COMMISSION ROYALE DES MONUMENTS ET DES SITES  
KONINKLIJKE COMMISSIE VOOR MONUMENTEN EN LANDSCHAPPEN

N/Réf. : BXL22342\_721\_PU  
Gest. : MB/XX  
V/Réf. : M477/2023  
Corr: Bahhodh Salma  
NOVA : 04/XFD/1901485

**BRUXELLES. Square Marie-Louise 42 - 43**  
(= zone de protection du site Squares Ambiorix, Marie-Louise, Marguerite et l'avenue Palmerston de l'Hôtel Edmond Van Eetvelde /zone tampon Unesco / Inventaire)  
**DEMANDE DE PERMIS D'URBANISME** : diviser et transformer 2 immeubles en 8 logements (4 logements par immeuble) avec modification de volume en façade arrière, apporter des transformations structurelles intérieures et modifier le relief

**Avis de la CRMS**

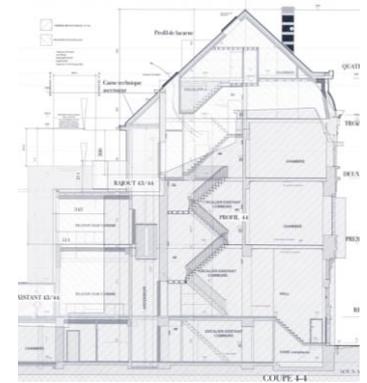
- Les aménagements intérieurs occasionneraient **une perte de nombreux éléments de décors encore présents** (décrits dans l'avis CRMS de 2018 « *plafonds à caissons, moulurés et stucés, les divers lambris, les parquets, les cheminées, les éléments de mobilier (même si certains sont d'une facture ultérieure à celle de la construction de la maison), ces décors font preuve d'une qualité évidente dans leur réalisation.* ») qui ne sont pas bien documentés dans la demande. La CRMS insiste sur la nécessité de préserver *in situ* les décors intérieurs, car ceux-ci font preuve d'une qualité évidente dans leur réalisation.

- **Les façades arrière, bien que sobres, participent à la composition d'origine qui demande à être mieux préservée** (le rythme des annexes et la division des châssis tripartite en T). Le Règlement général sur les bâtisses des quartiers entourant le square Ambiorix et le parc du Cinquantenaire prévoit d'ailleurs la conservation des éléments de façade (art. 18) <sup>2</sup> ;

- **La densité de logements programmée est trop importante** pour garantir la mise en valeur des biens ; et notamment l'occupation de la toiture en logement autonome qui induit la création de lucarnes déstructurant la composition. **Un programme révisé à la baisse devrait permettre de mieux respecter les maisons, en façade et à l'intérieur.**
